**PROJET DE PLATEFORME DE LOGISTIQUE URBAINE MULTIMODALE
SUR LE PORT DE GENNEVILLIERS (92)**

Mémoire en réponse à l'avis de l'Autorité environnementale

**Mémoire en réponse à l'avis délibéré de la MRAe N APJIF-
2025-019 du 23/04/2025**

Figure 3 - Calcul de la surface désartificialisée dans le projet Green Dock

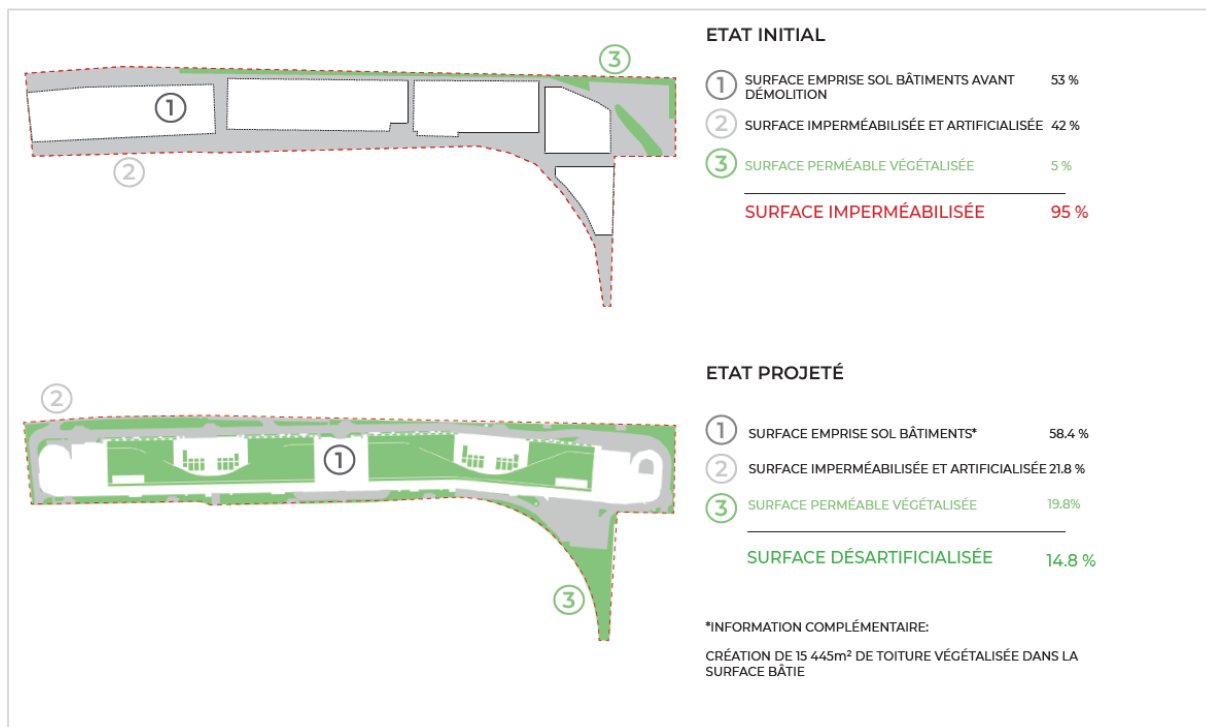
Dans ce même développement sur l'impact paysager, la MRAe remanie étonnamment les plans présentés par le porteur de projet afin de tenter de minimiser les surfaces végétalisées. Ainsi, dans l'illustration n°18 de l'avis de la MRAe, non seulement l'ensemble des toitures végétalisées a été retiré mais également l'ensemble de la pointe sud de l'emprise.

Il sera donc rappelé au lecteur les surfaces réellement prévues dans le projet et la comparaison avec l'état initial sur l'illustration ci-après.

Figure 8 - Site internet suncalc.org suggéré par la MRAe avec un obstacle de 28m de haut (colline au nord du site) : ombre portée de longueur 1.270m

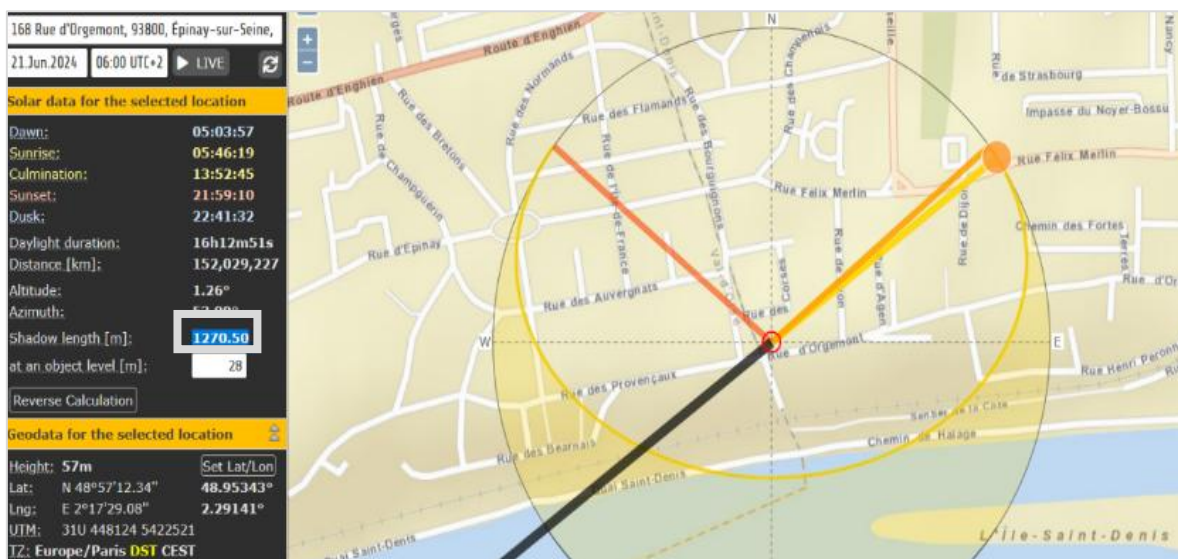
En utilisant le site www.suncalc.org indiqué par la MRAe dans son analyse, le soleil présente une élévation de seulement 1,26° au-dessus de l'horizon. Le même site suncalc.org confirme les données altimétriques du site tel qu'implémenté dans l'étude d'impact avec une colline (coteau d'Épinay-sur-Seine) atteignant 57m, et une altimétrie du projet envisagé équivalente à la colline faisant face au site.

La longueur de l'ombre portée par la colline est alors calculée par suncalc.org et mesure plus de 1.200 m tel qu'indiqué dans l'illustration ci-dessous.

La colline au nord crée donc bien une ombre portée sur l'ensemble du site et bien au-delà, ce qui n'est pas le cas dans l'illustration 20.

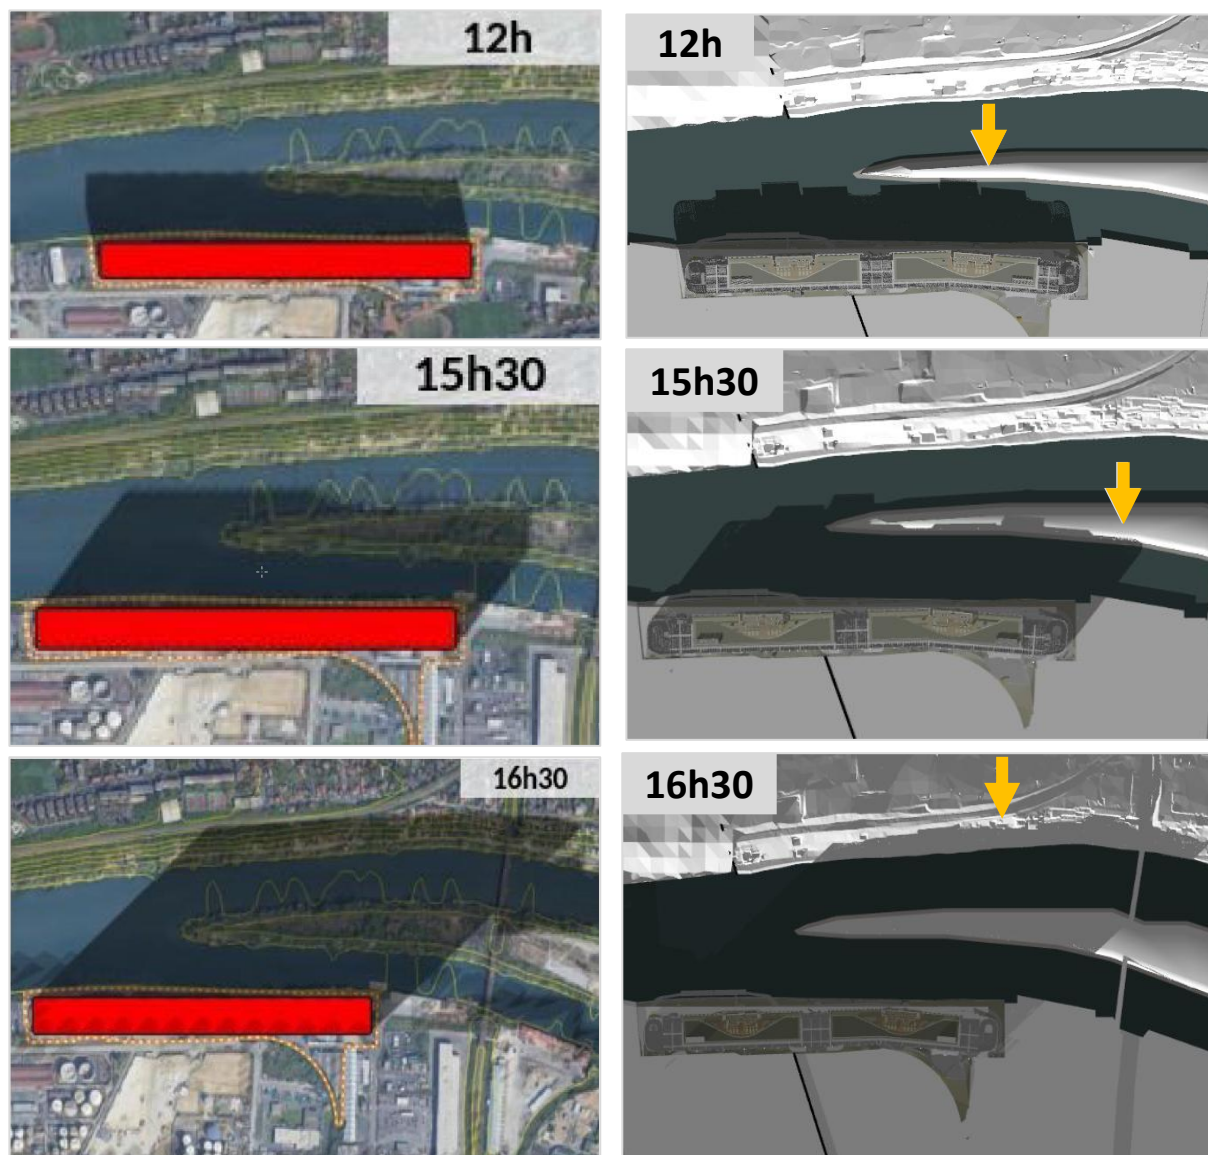
Il est indiqué dans l'avis de la MRAe que le projet de bâtiment a été modélisé sous la forme d'un parallélépipède, d'une hauteur de 33,65m. Cette valeur, dont l'origine est inconnue, ne correspond pas à la hauteur réelle du bâtiment. En effet, comme indiqué en réponse à la recommandation n°4 du présent mémoire, le projet Green Dock présente une hauteur moyenne à l'acrotère de 28,37 mètres, ponctuellement interrompu par les bureaux, atteignant alors 31,49 mètres. Les rampes, situées aux extrémités du projet, présentent une hauteur de 24,73 mètres, soit près de 9 mètres de moins que la hauteur du parallélépipède modélisé dans l'avis de la MRAe.

Ainsi, les simulations comparatives entre la volumétrie et topographie prises en compte par la MRAe et celles prises pour l'étude du projet Green Dock permettent d'identifier les écarts suivants, pour la journée du 21 décembre.

L'ensemble de ces imprécisions induisent des erreurs significatives sur les ombres projetées tout au long de l'année, et notamment pendant la journée spécifique du 21 décembre.

Figure 20 - Profil de berge imperméabilisée, avant projet de compensation

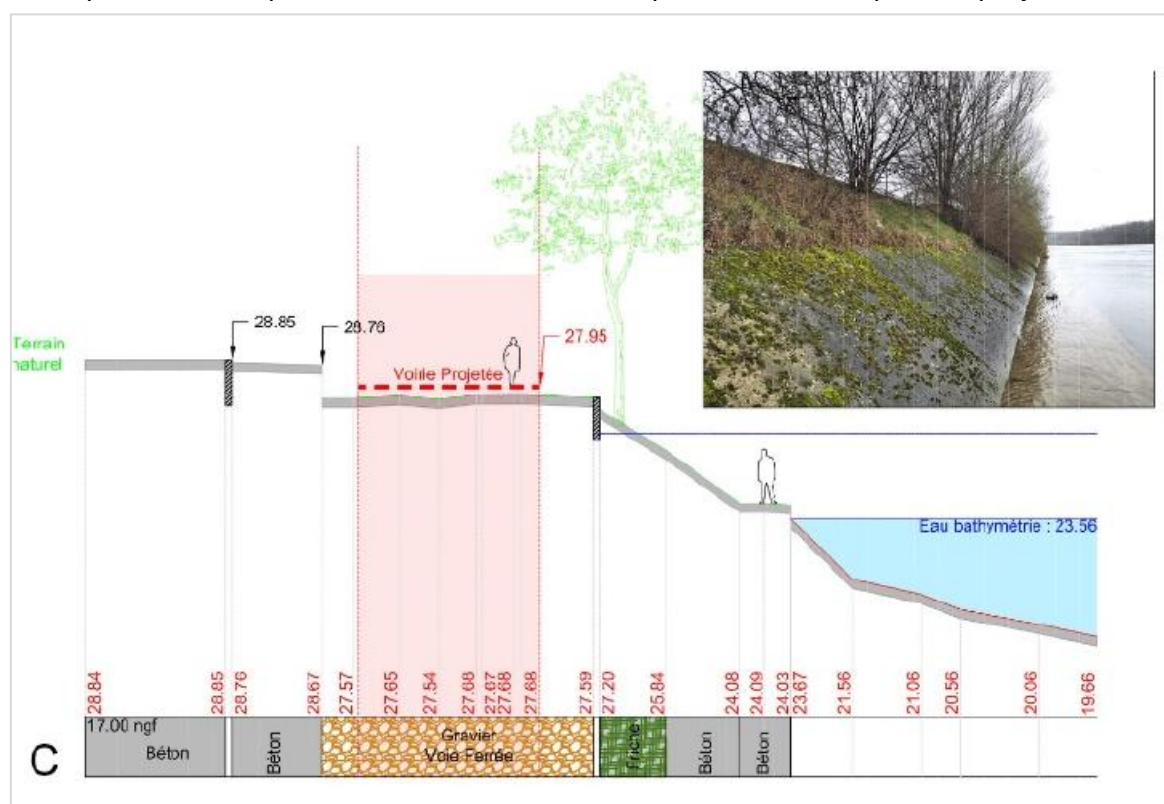
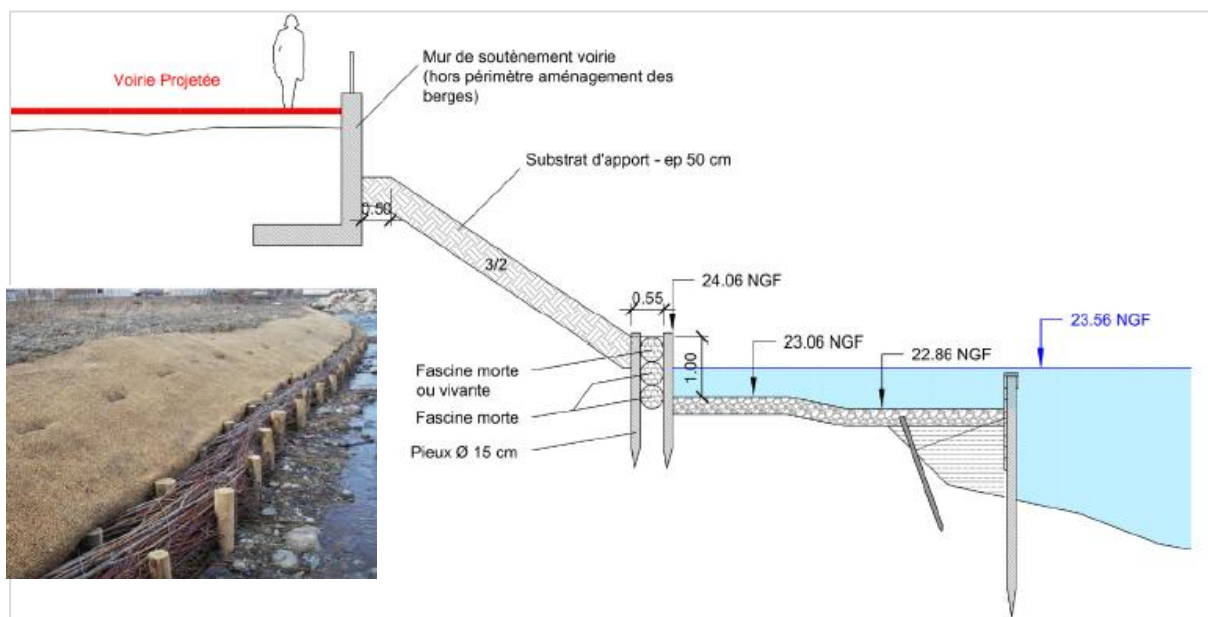
“L'Autorité environnementale recommande de modifier le projet de manière à favoriser la végétalisation des berges sur une largeur de 10 à 20 mètres sans conflit d'usage avec la voirie et restaurer la continuité du corridor alluvial.”

La végétalisation des berges sur une largeur pouvant être réduite jusqu'à quatre mètres est parfaitement réalisable et pérenne, à condition de choisir des espèces riveraines ou de ripisylves avec un système racinaire à développement rapide, adaptées à la configuration des berges. Goodman France et les bureaux d'études associés à la démarche ont soigneusement sélectionné la palette végétale du projet afin que chaque espace renaturé soit planté avec les essences qui permettront le développement d'un projet paysager ambitieux.

Les coupes suivantes permettent de se rendre compte de l'avant / après du projet :
